con la presente si inviano le Osservazioni contro il Progetto di un impianto eolico codice procedura ID\_VIP/ID\_MATTIM: 1269 denominato

"Pitigliano" ubicato nei comuni di Pitigliano (GR) e Sorano (GR) costituito da 20 (venti) aerogeneratori di potenza nominale 7,0 MW per un totale

**“Progetto di un impianto eolico denominato “Pitigliano” ubicato nei comuni di Pitigliano (GR) e Sorano (GR) costituito da 20 (venti) aerogeneratori di potenza nominale 7,0 MW per un totale di 140,0 MW con relative opere connesse ed infrastrutture indispensabili”**

# ALLEGATO 1 alle OSSERVAZIONI all'IMPIANTO EOLICO INDUSTRIALE denominato " PITIGLIANO"

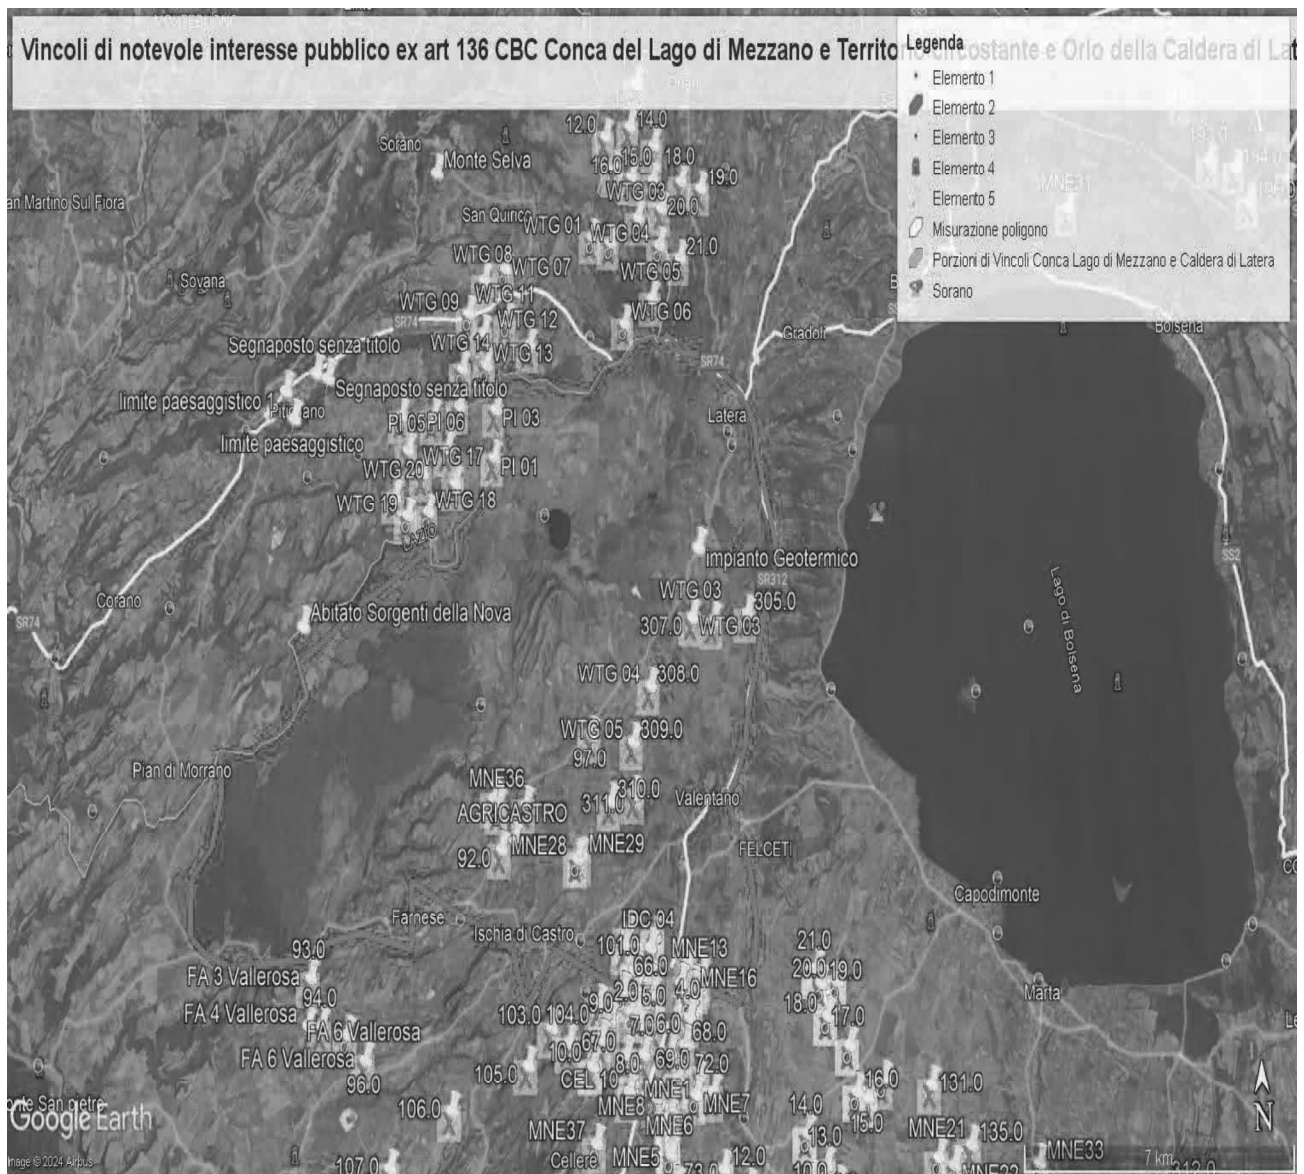
**IMMAGINE 1.** Confini esterni in rosso dei due vincoli laziali ( uniti) della Conca del Lago di Mezzano e territorio circostante ( Selva del Lamone) e Orlo della Caldera di Latera ... entrambi di notevole interesse pubblico nelle cui fasce di rispetto di tre chilometri ricadrebbero con distanze diverse gli aerogeneratori dell'impianto eolico industriale " Pitigliano". Si evidenzia anche il cumulo con altri impianti FER ( segnaposto gialli) nel Lazio e Toscana (Eolico Rempillo P01, P02 ecc).

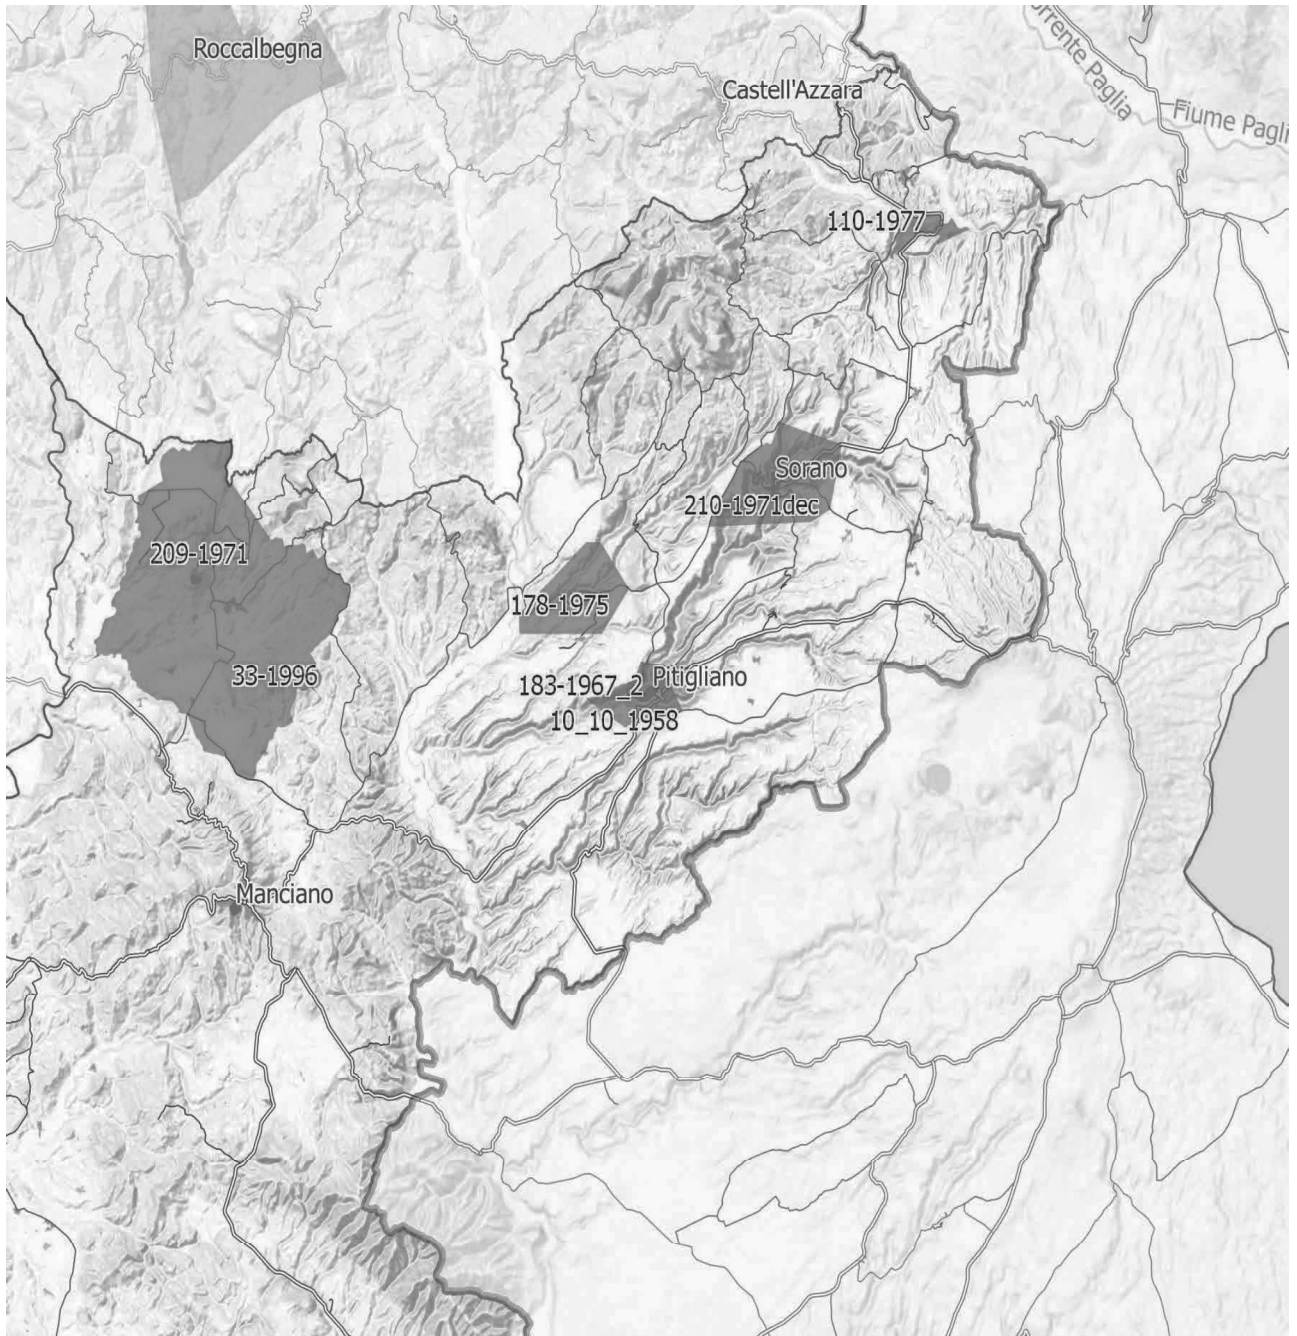
**IMMAGINE n. 4** Si evidenzia che i tre aerogeneratori WTG 07, WTG 08 e WTG 09 impattano con il vincolo paesaggistico di notevole interesse pubblico del Centro Storico di Sorano. Il WTG 07 si troverebbe a 2828 m, WTG 08 2504 e WTG 09 2990. Il cavidotto dell'impianto invece impatta in buona parte del Vincolo paesaggistico ex art. 136 del CBC del Centro Storico di Pitigliano.

**Immagine 1. Vincoli ex art. 136 del CBC dal PIT della Regione Toscana e zona approssimativa dove è progettato l'impianto industriale.**

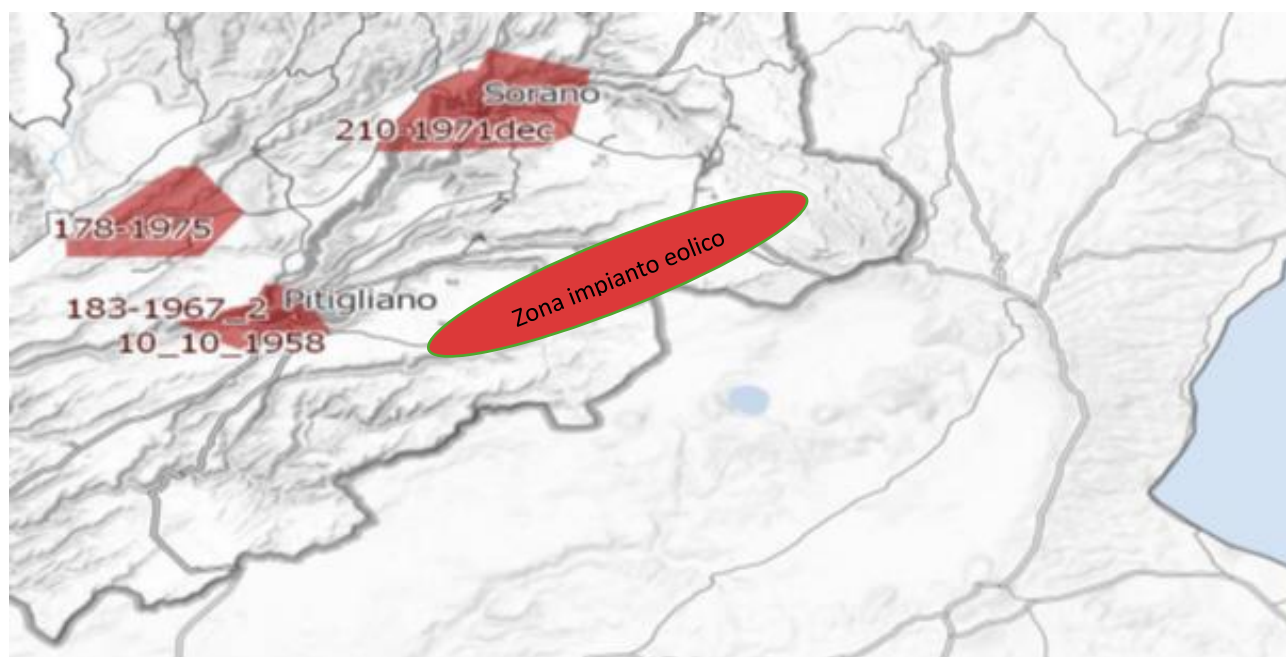
Per quanto riguarda le numerose incompatibilità dell'impianto eolico "Pitigliano" con i copiosi e pregevoli beni culturali ed archeologici presenti e caratterizzanti questa parte di territorio tosco-laziale si rimanda alla documentazione prodotta dalla Proponente che ne individua una molteplicità. Questo gran numero di beni culturali insieme ad altre peculiarità evidenzia in modo lapalissiano che l'impianto eolico "Pitigliano" con la sua essenza e carattere industriali nulla avrebbe a che vedere con il contesto paesaggistico, culturale, storico, economico e delle tradizioni agroalimentari. L'impianto industriale si caratterizzerebbe pertanto come elemento estraneo ed avulso oltre che dalla realtà storica ed economica di questo territorio tosco-laziale anche dalla sua stessa e radicata identità culturale.
